DZP/381/132A/2019

Dotyczy postępowania w trybie przetargu nieograniczonego p.n.: „Dostawa lamp operacyjnych” – DZP/381/132A/2019

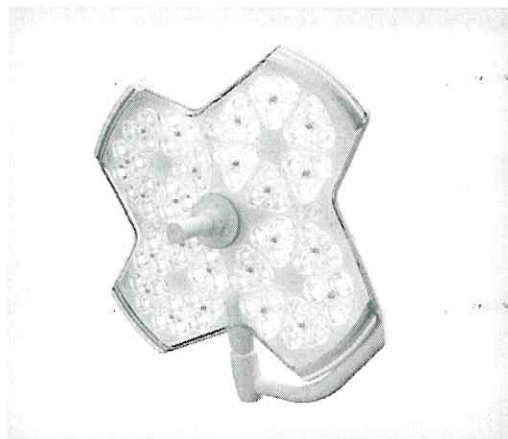
Pytanie nr 24: Dotyczy przedmiotu zamówienia: Załącznik nr 4, Pakiet 1: Lampa operacyjna (1)

Dot. pkt. 9

Czy Zamawiający dopuści do postępowania lampę operacyjną z każdą czaszą o kształcie wpisanym w okrąg przedstawioną na poniższej fotografii?

Zamawiający nie dopuszcza.

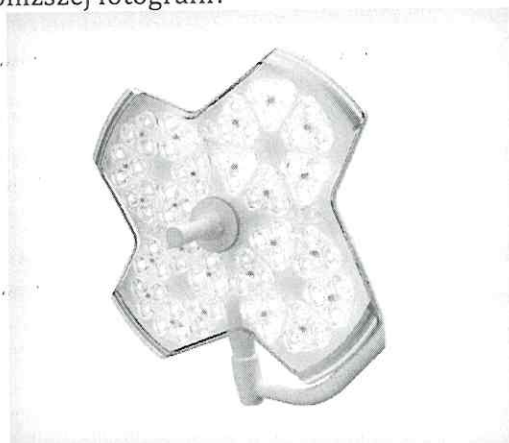
Pytanie nr 30: Dotyczy przedmiotu zamówienia: Załącznik nr 4, Pakiet 2: Lampa operacyjna (2)

Dot. pkt. 11

Czy Zamawiający dopuści do postępowania lampę operacyjną wyposażoną w system redukcji cienia w zamian za funkcję doświetlenia centralnej części pola oświetlanego? Lampa oświetla równomierne całe pole operacyjne i dodatkowo rekompensuje przysłonięte części lampy poprzez wzmocnienie niezastłoniętych diod LED.

Zamawiający dopuszcza w związku z czym zmienia załącznik nr 4 do SIWZ (zestawienie parametrów technicznych) zgodnie z dołączoną do niniejszych odpowiedzi modyfikacją załącznika w zakresie w/w pakietu.
